**MAIRIE DE  
BARENTIN****PERMIS D'AMÉNAGER  
DELIVRE AU NOM DE LA COMMUNE**

N° PA 076 057 19 C0001

| Nature des Travaux :   | Création d'un lotissement de 72 lots à bâtir  |

## Réponse à l'avis de l'Autorité Environnementale du 20 juin 2019

Figure 1 : Présentation des mesures proposées dans le cadre du projet de lotissement

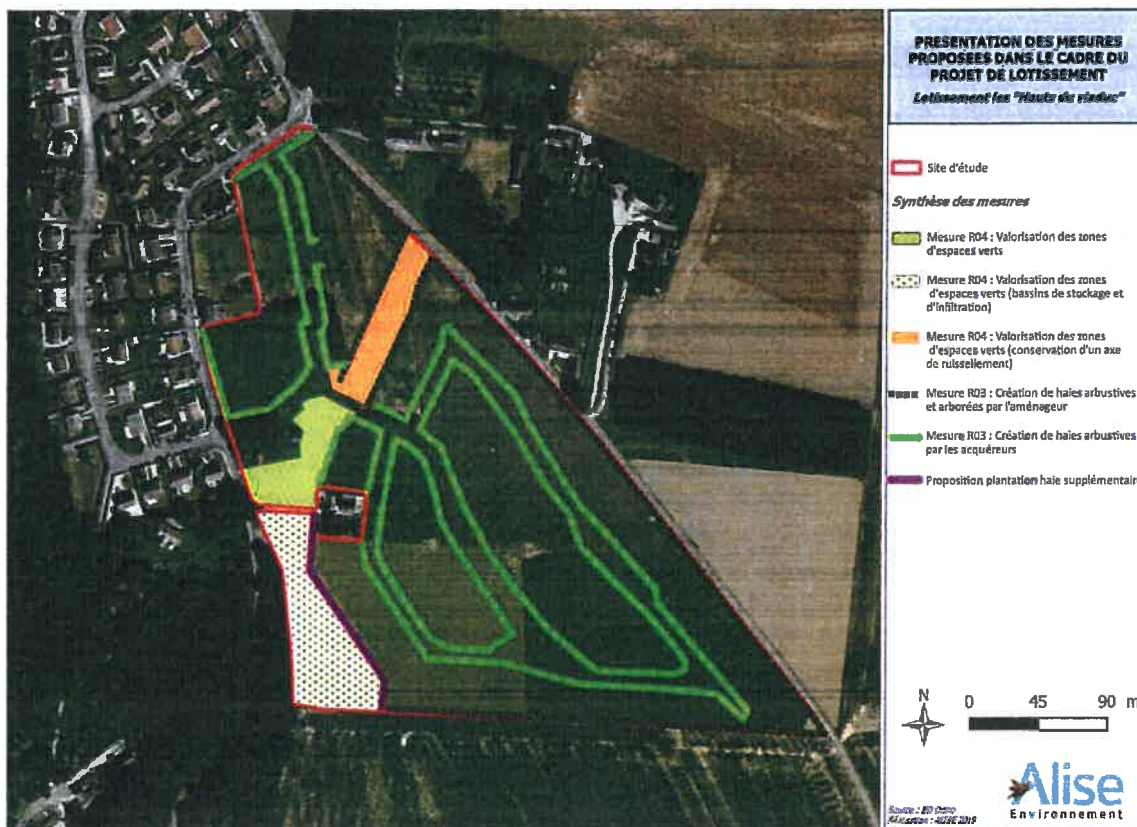
Compte tenu de la destruction de la haie pré-existante, le projet prévoit comme mesure compensatoire la plantation de nouvelles haies arbustives. Il conviendra par conséquent, dans le cadre du suivi à mettre en place, de s'assurer des fonctionnalités de ces nouvelles haies.

Les autres mesures de végétalisation devraient permettre le maintien d'une certaine biodiversité : talus plantés, petits milieux herbeux, espaces verts, etc. Pour tenir compte du passage de la petite faune, il est prévu que les clôtures aient une maille de 10 cm par 10 cm pour la tranche 2 du lotissement (mais 5 cm par 5 cm pour la tranche 2 en p. 204 de l'étude d'impact). Mais cette règle ne s'applique qu'aux clôtures implantées en limites des lots avec les voies de circulation ; or, dans un souci de continuité des déplacements de la petite faune, il serait nécessaire qu'elle s'applique à l'ensemble des clôtures.

*Sur les limites Sud et Est de l'opération, il sera créé, par l'aménageur, un talus planté d'une haie champêtre d'essences locales. Les acquéreurs auront l'obligation d'entretenir et de conserver ce talus. Une clôture sera implantée le long de ces limites avec des mailles de 5 cm x 5 cm.*

*Au droit des limites des lots avec la voirie nouvelle, les acquéreurs devront planter une haie vive d'essences locales. Ils pourront s'ils le souhaitent la doubler d'une clôture derrière la haie à l'intérieur de leur propriété afin qu'elle ne soit pas visible de la voirie. La clôture sera verte et aura des mailles de 5 cm X 5 cm. Au moins un arbre de haut-jet d'essence locale sera également planté sur chaque parcelle à la charge des propriétaires.*

De plus, la mesure R04 prône la valorisation des zones d'espaces verts
